(仮称) 大分日出杵築風力発電事業

環境影響評価方法書

補足説明資料

リエネ大分日出杵築ウインドファーム合同会社

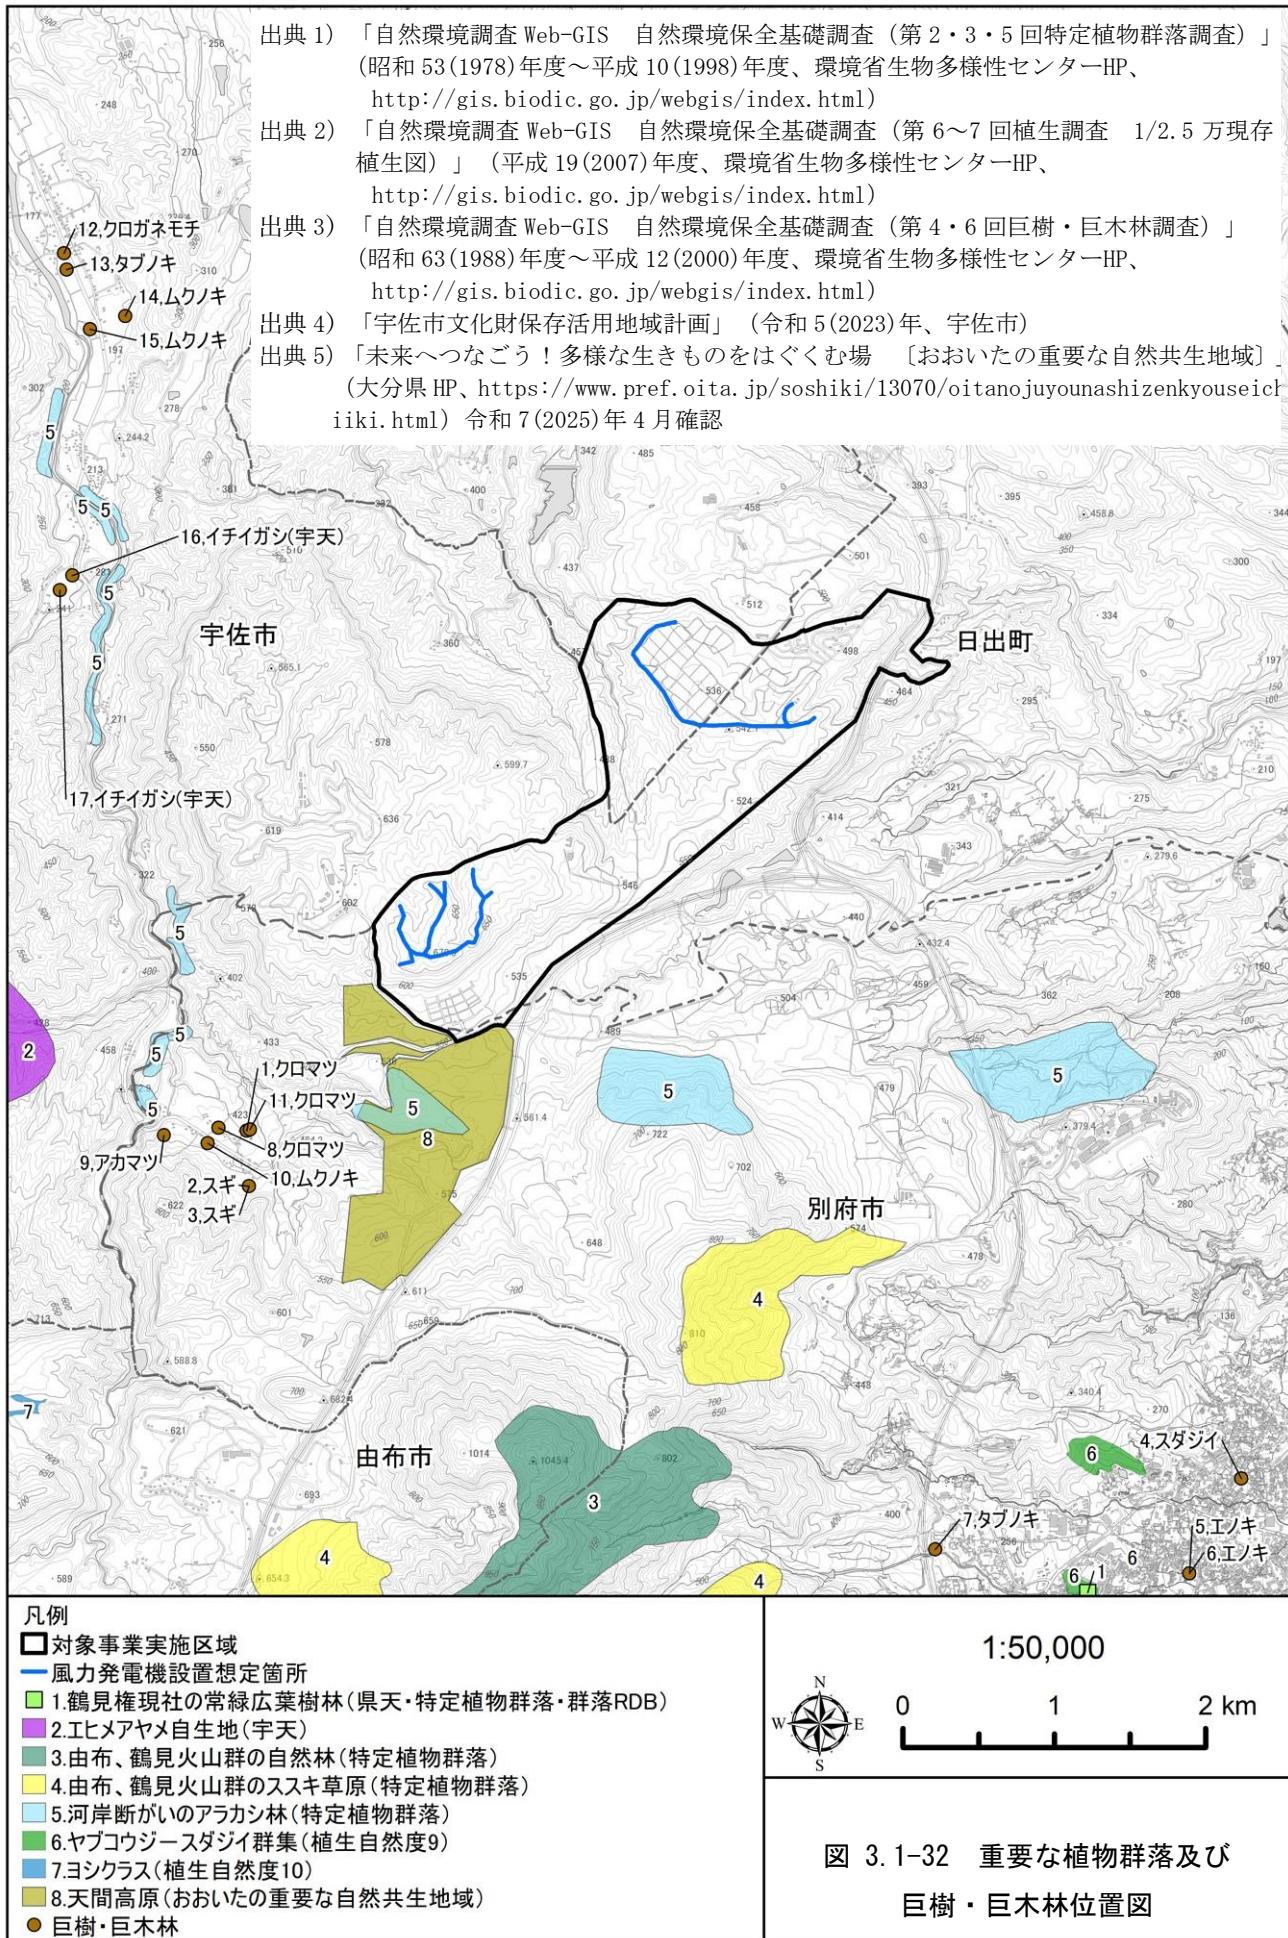
天開高原につながっている緑色の領域の凡例は何になりますか？読み取りにくいので番号や記号などがあると良いと思います。

黄緑色の凡例が「天間高原（おおいたの重要な自然共生地域）」、黄緑色の凡例の中に含まれる水色の凡例が「河岸断がいのアラカシ林（特定植物群落）」です。ご指摘を踏まえ、準備書では下表及び次ページに示すとおり、表と図面に番号を追記いたします。

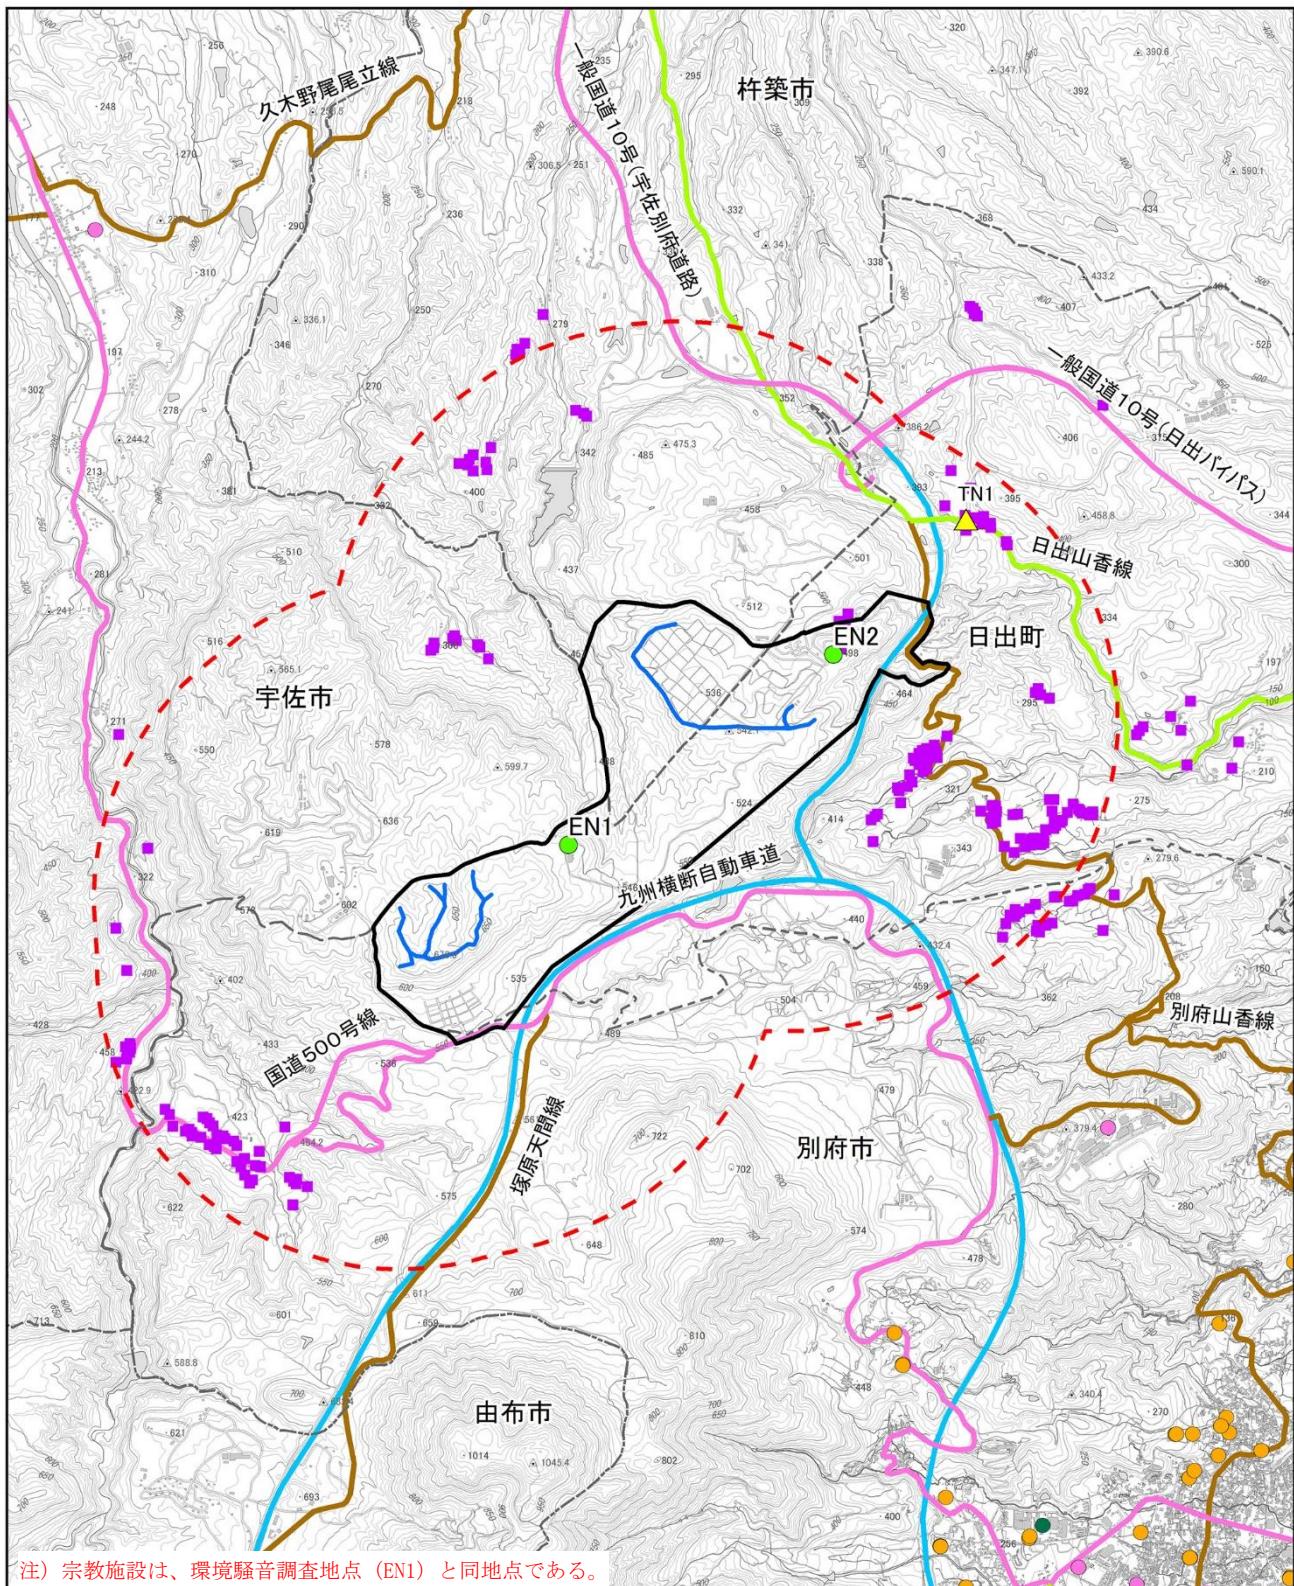
図 4.3-2(1) の凡例に宗教施設が示されていますが、図中のどこにあるのでしょうか？また、病院と可視領域（可視）の色調が同じでわかりにくいです。

宗教施設は調査地点と重なっており、WN5 の地点が該当施設の大分トラピスト修道院となります。また、ご指摘いただきました図面については、色調を変えた修正版を次ページに示します。準備書ではこちらの色調のものを掲載いたします。

図 4.3-1 工事用資材等の搬出入及び建設機械の稼働に係る騒音・振動調査及び予測地点位置図

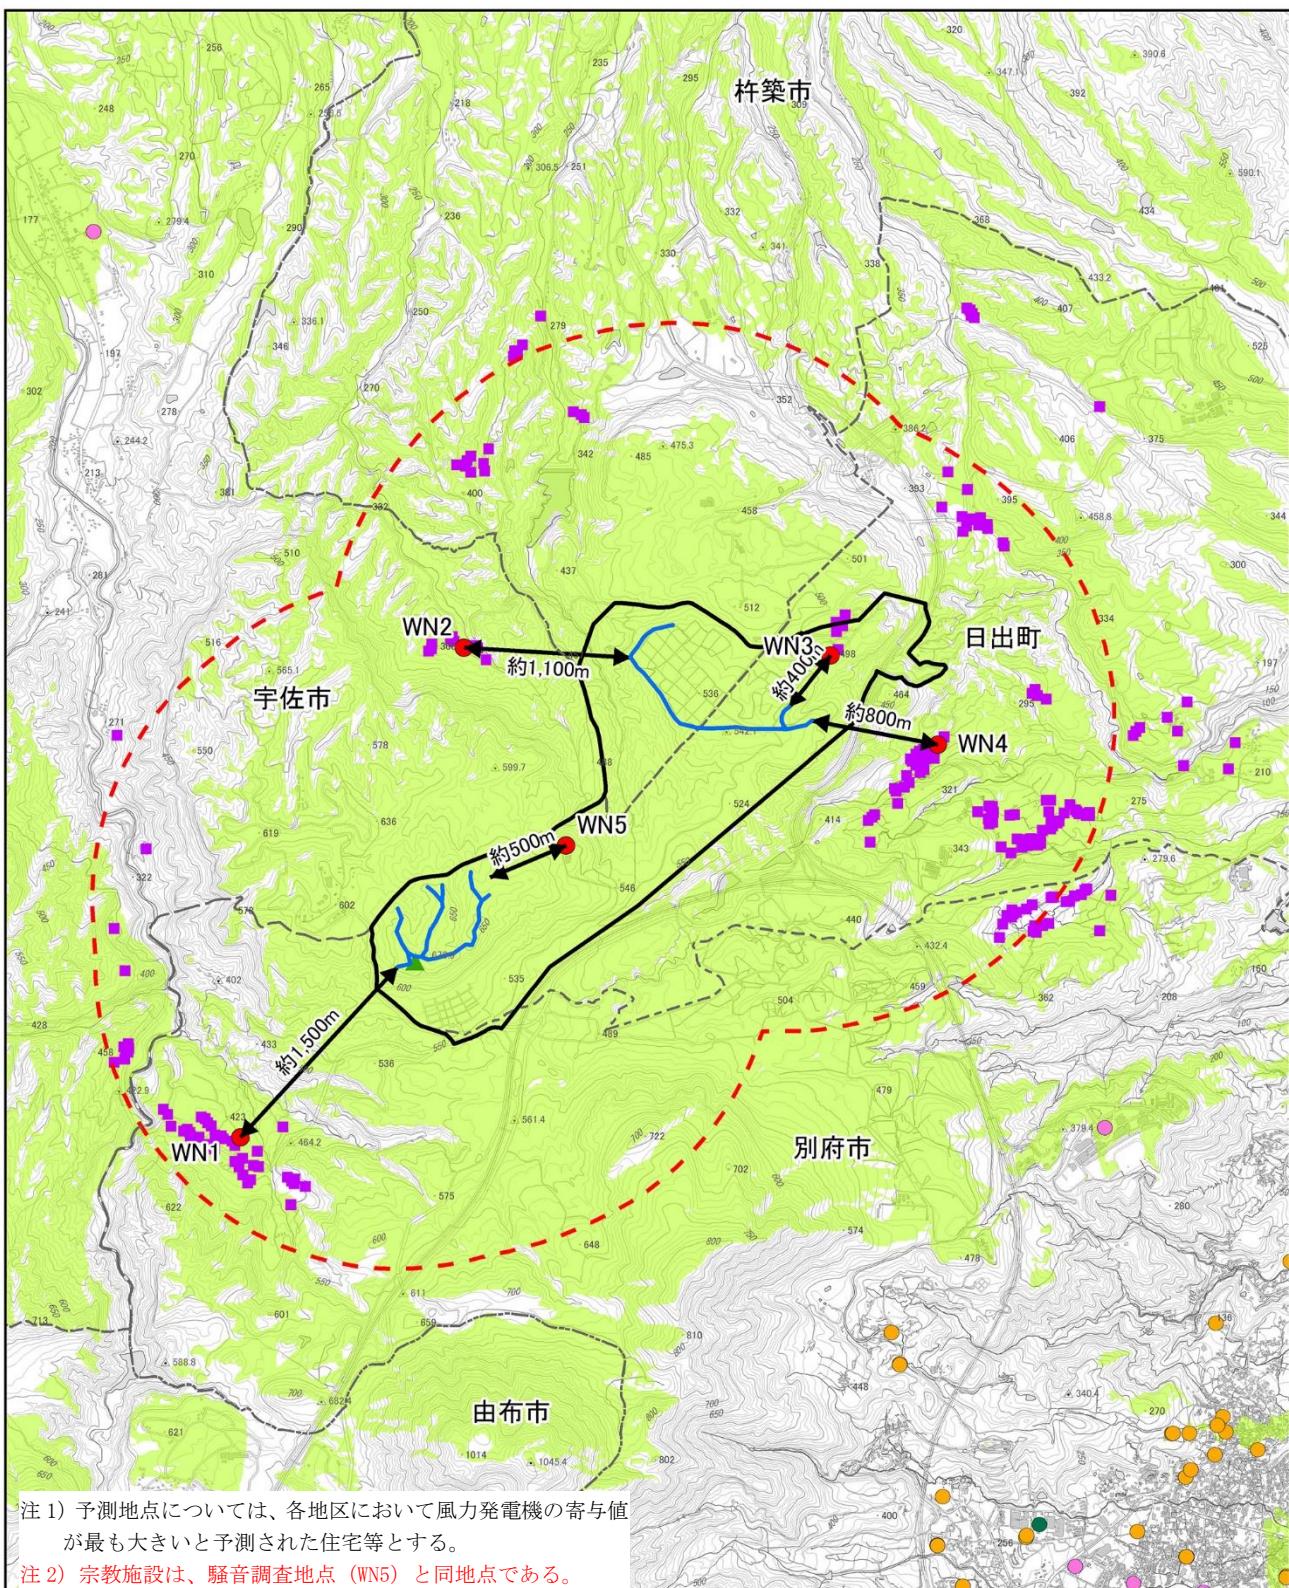
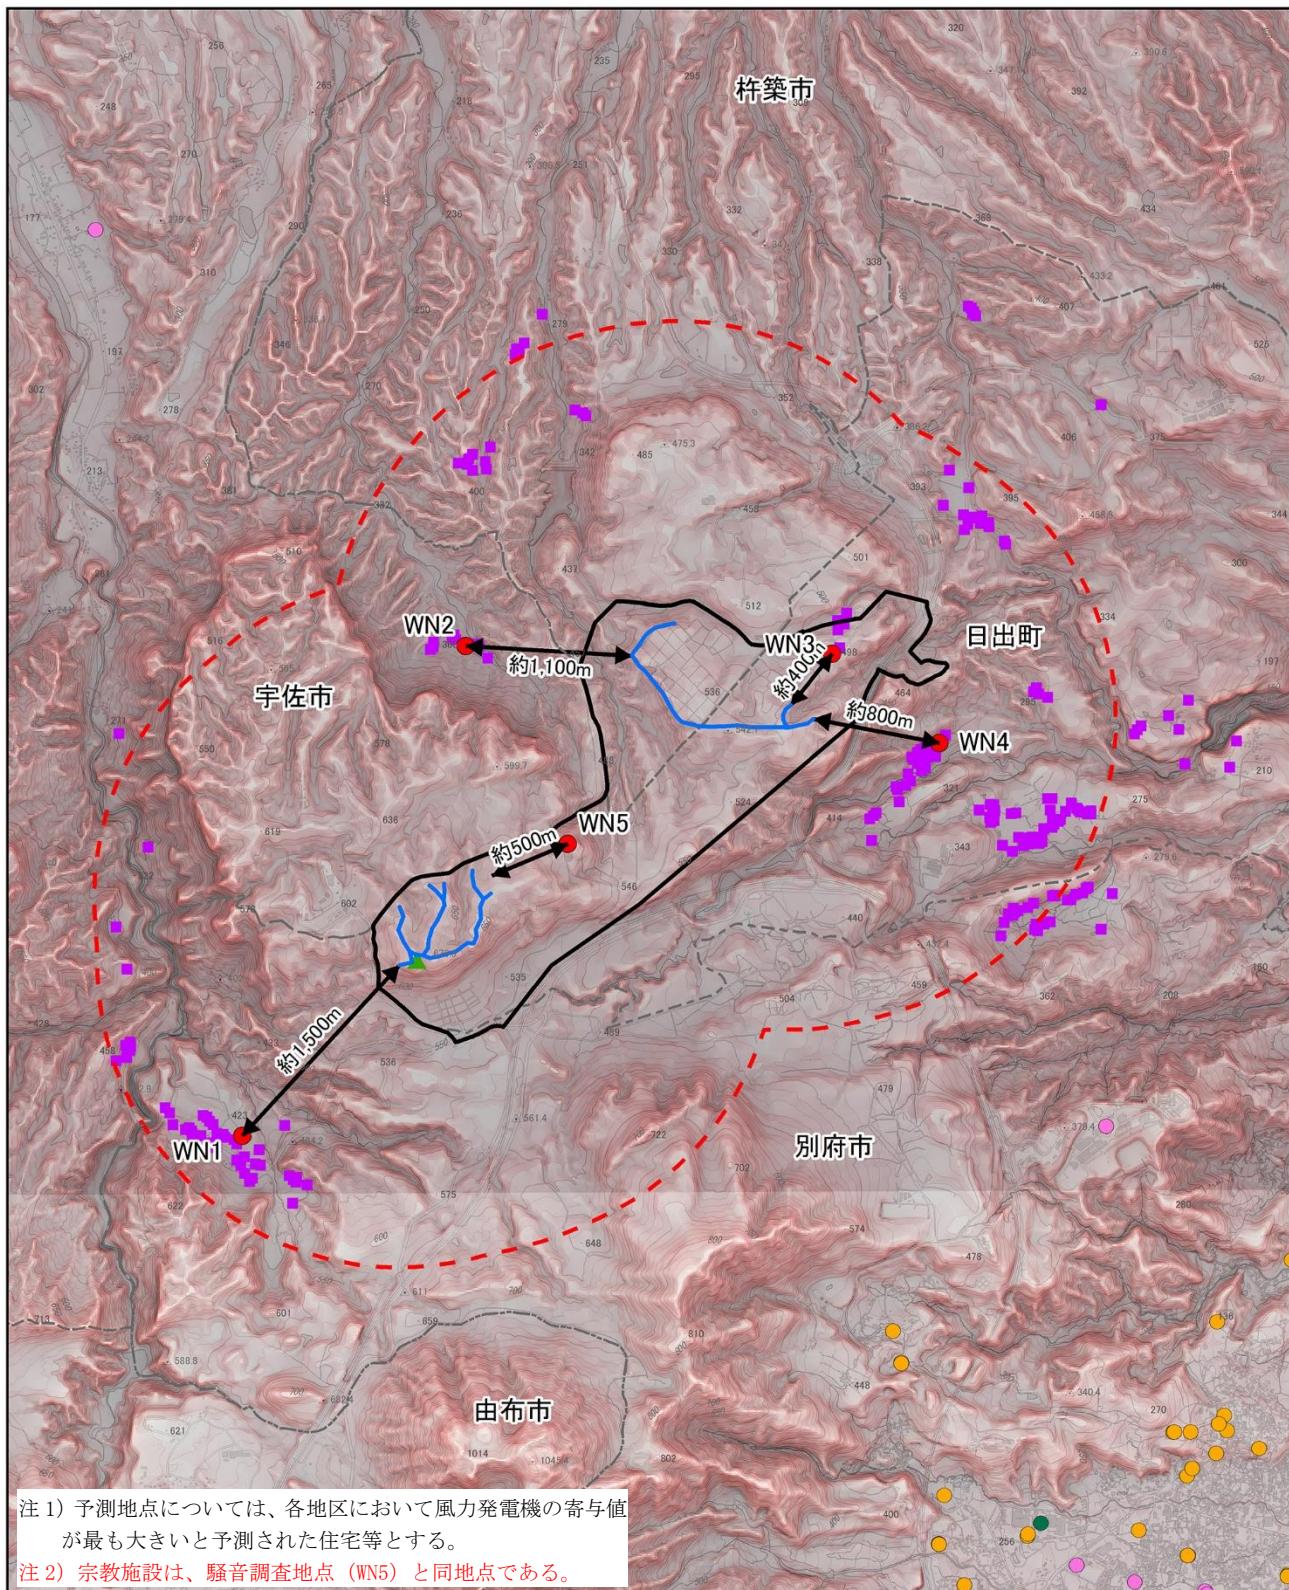
宗教施設は調査地点 WN5 と重なっているとの説明でわかりました。その説明を図の注書きで記載してください（図 4.3-1 から図 4.3-2(2)）

ご指摘いただいた図に注釈を追記したものを次ページに示します。準備書においても、宗教施設は調査地点 WN5 と重なっている旨を注釈として記載いたします。

注) 宗教施設は、環境騒音調査地点 (EN1) と同地点である。

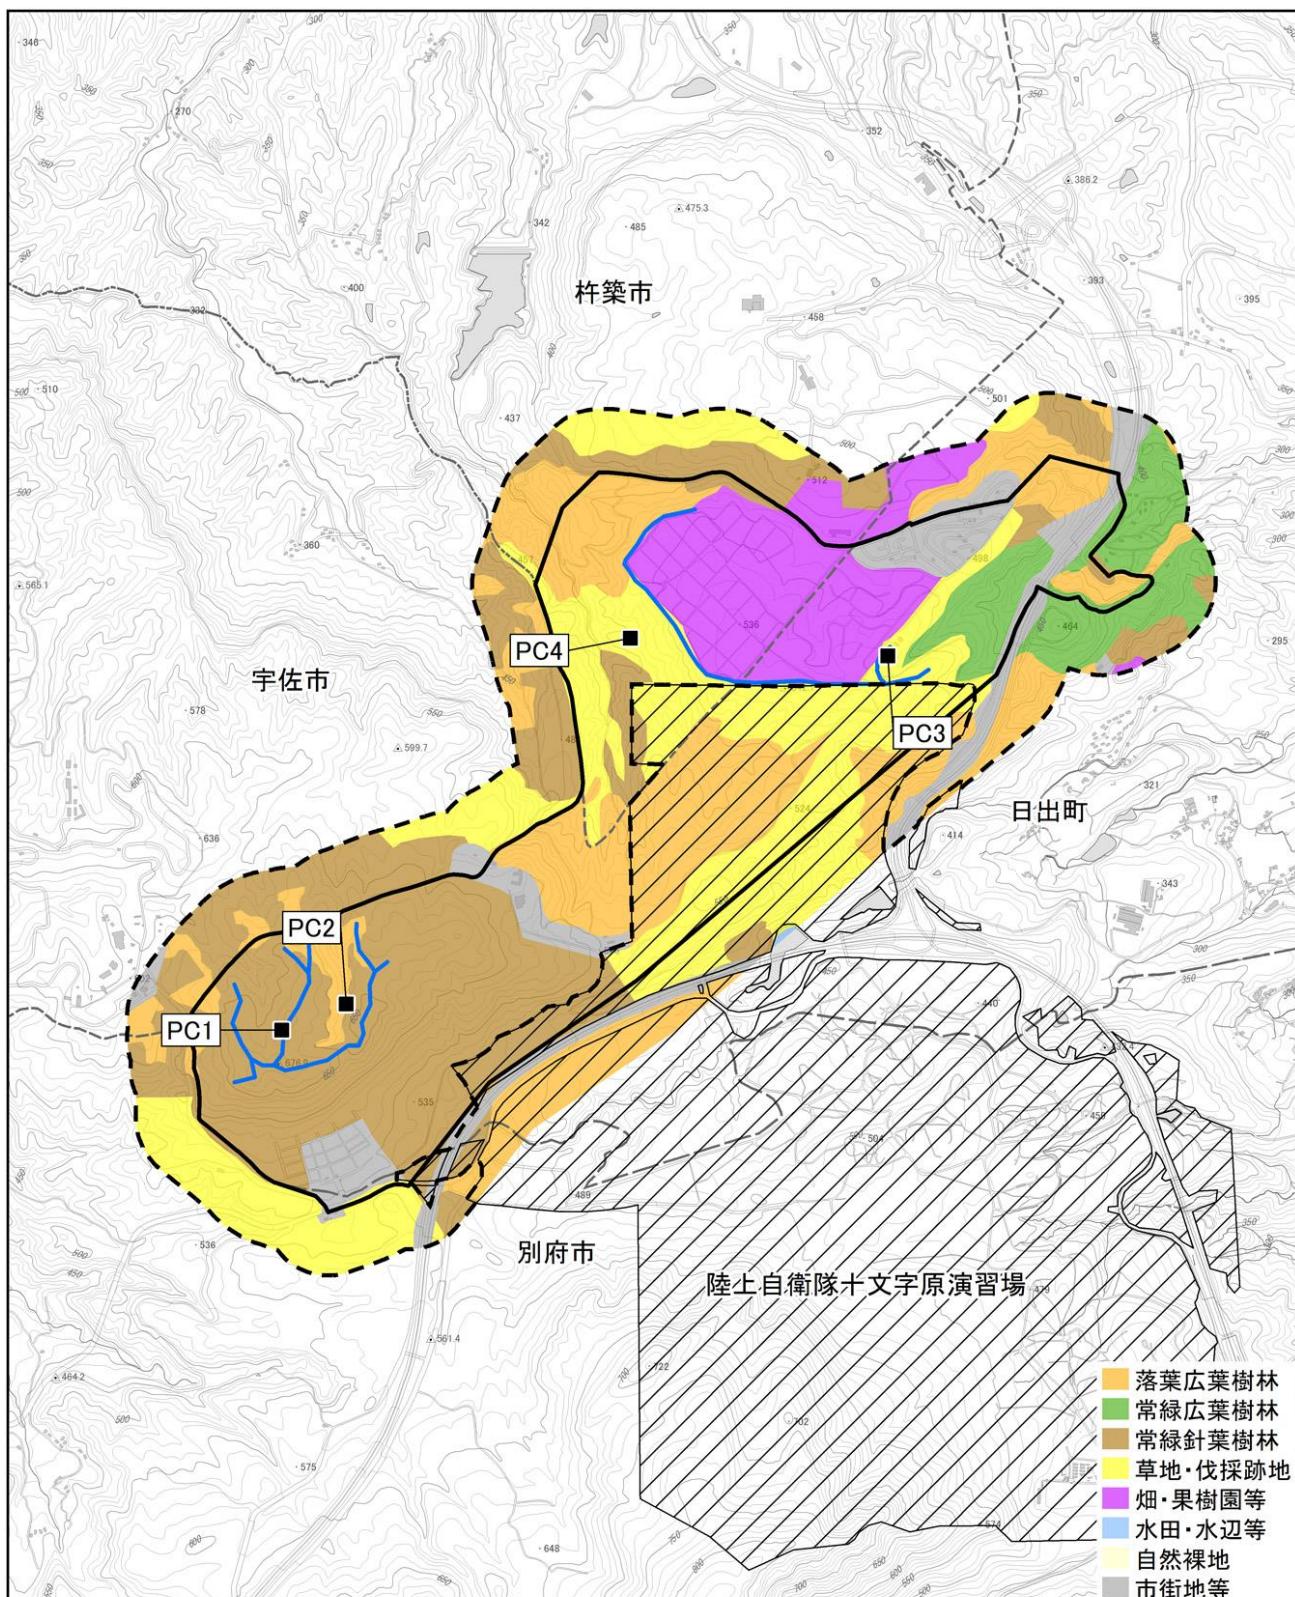
- ・重要な群落については、「発電所アセスの手引き」の[解説]一・口の①～⑥にあるように、法律や条例で規定されている群落を中心に選定されることが多いと思いますが、⑦として「その他地域特性上重要と考えられるもの」があり、例えば、当該地の生態系の質的評価に関する自然植生やそれに準ずる植生等についても配慮する必要があります。自然植生が残されていない、二次林が卓越する地域においても、それが都市近郊などであった場合は植生自然度の高い重要な生態系あるいは景観及び人と自然との触れ合いの活動の場としての価値が高い場合などは重要な群落として捉える必要があると思いますので、現地の状況に応じた総合的な評価をお願いいたします。
- ・植生調査法の「ブラウンーブランケ（1964）の植物社会学的手法」は、コドラート法ではありますが、文字どおりの「方形」ではなく、植分は立地環境に沿って不定形に成立しているので、四角形の枠を設定しません。四角形のコドラートの場合、枠の中に他の群落の隣接植分の一部が含まれたり最小面積が不足したりする問題が生じことがあります。したがって、現地調査にあたっては四角形ではなく、植分の立地環境に沿った不定形の枠を設定して調査するようにしてください。
- ・重要な群落については、ご指摘を踏まえ、「その他地域特性上重要と考えられるもの」にも留意し、地域の植物及び植生に詳しい専門家等のご意見も頂きながら、現地の状況に応じた評価を実施いたします。
- ・植生調査の実施に当たっては、植分及び植生の規模に応じてコドラートの形状やサイズ（面積）を変えるなど、現地の環境に応じて臨機応変に対応することを心がけます。
